N.V. PHILIPS GLOEILAMPEN-FABRIEKEN EINDHOVEN	**Service Information**	No. Ba23
		DATE 17-6-54
CENTRAL SERVICE DIVISION	GROUP: App. ARTICLE: Radio TYPE: BX645A.	JvE/TV

RE: Wijziging; Modification.

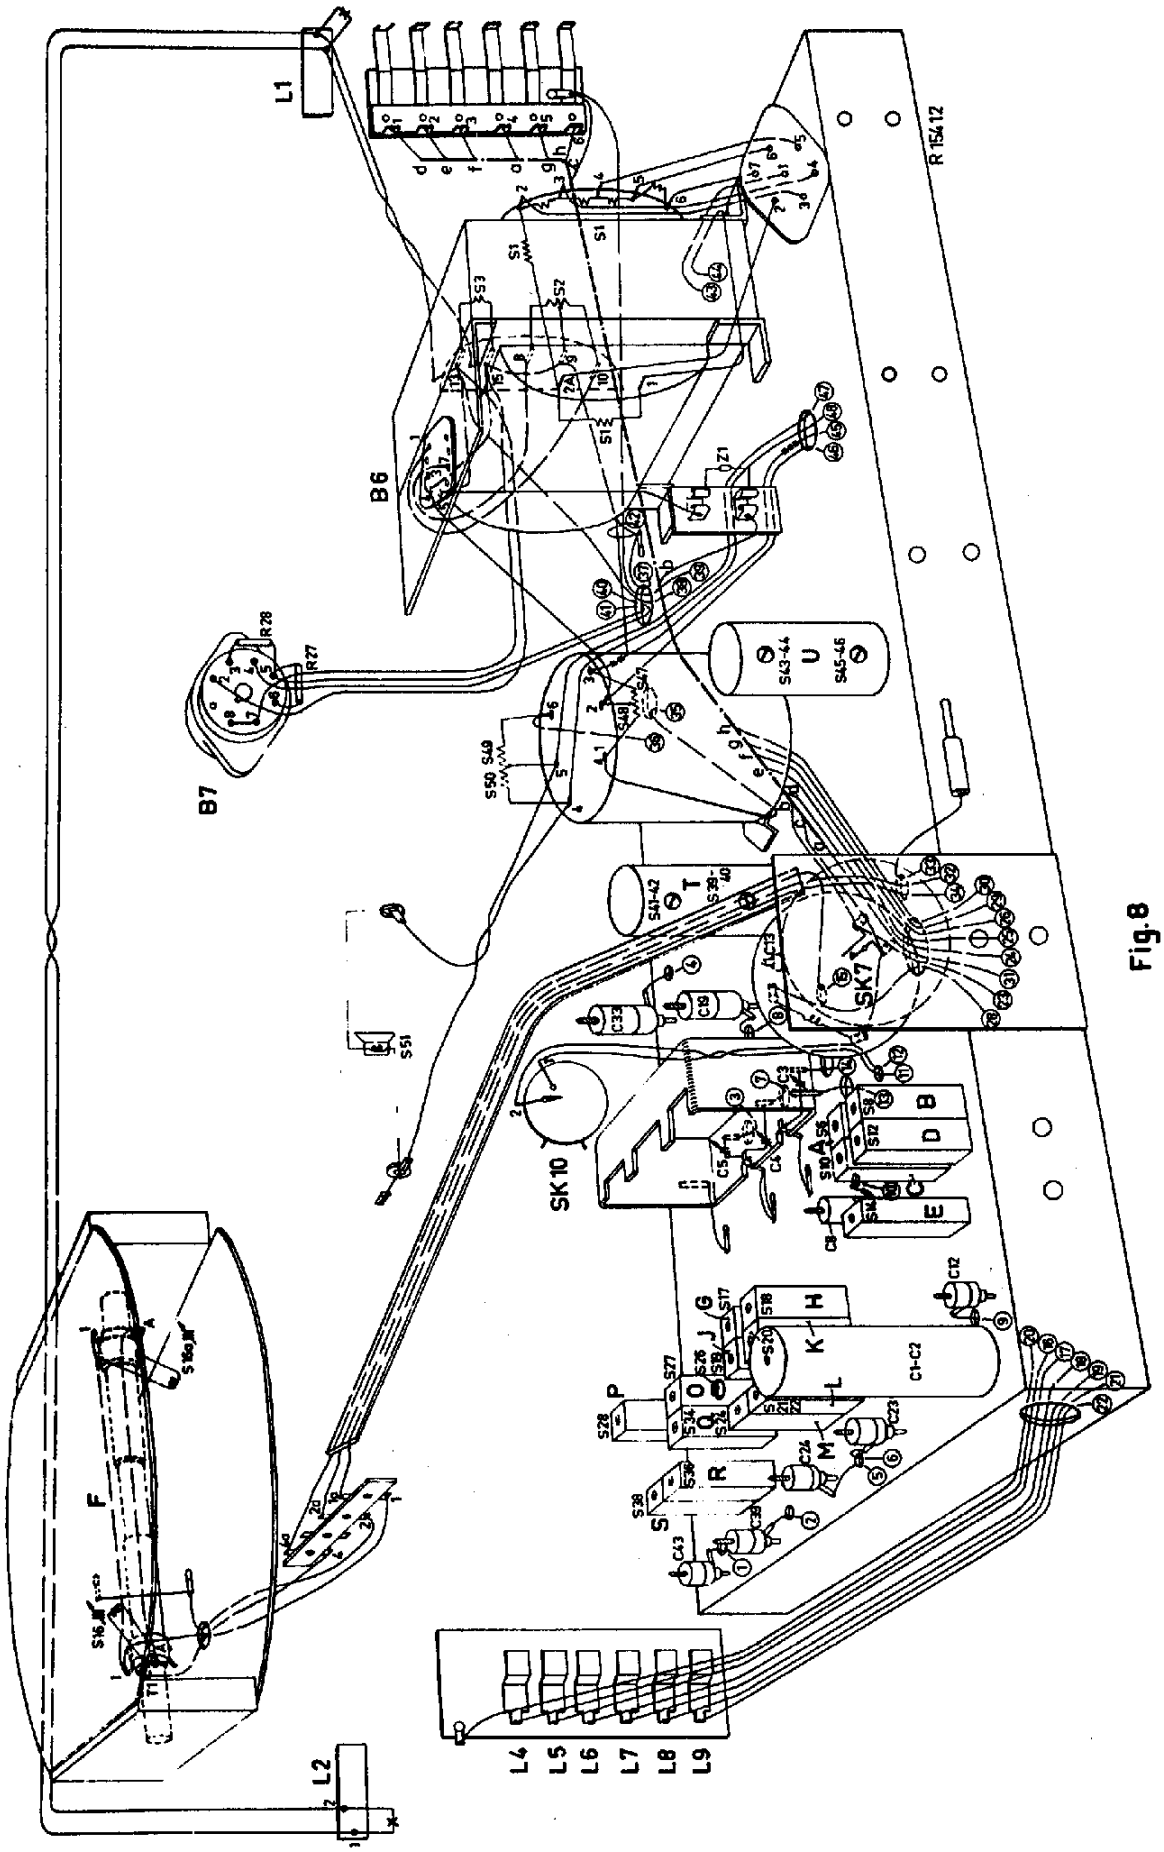
1) In serie met de P.U.-leiding is een weerstand opgenomen van 0,1 MΩ code nr. A9 999 00/100K.
2) R32 is gewijzigd van 47 kΩ in 18 kΩ. Code nr. A9 999 00/18K.

1) A resistor of 0.1 MΩ code number A9 999 00/100K has been connected in series with the pick-up lead.
2) R32 has been modified from 47 kΩ in 18 kΩ code number A9 999 00/18K.

1) Une résistance de 0,1 MΩ numéro de code A9 999 00/100K est connectée en série avec la ligne de pick-up.
2) R32 a été modifié de 47 kΩ en 18 kΩ numéro de code A9 999 00/18K.
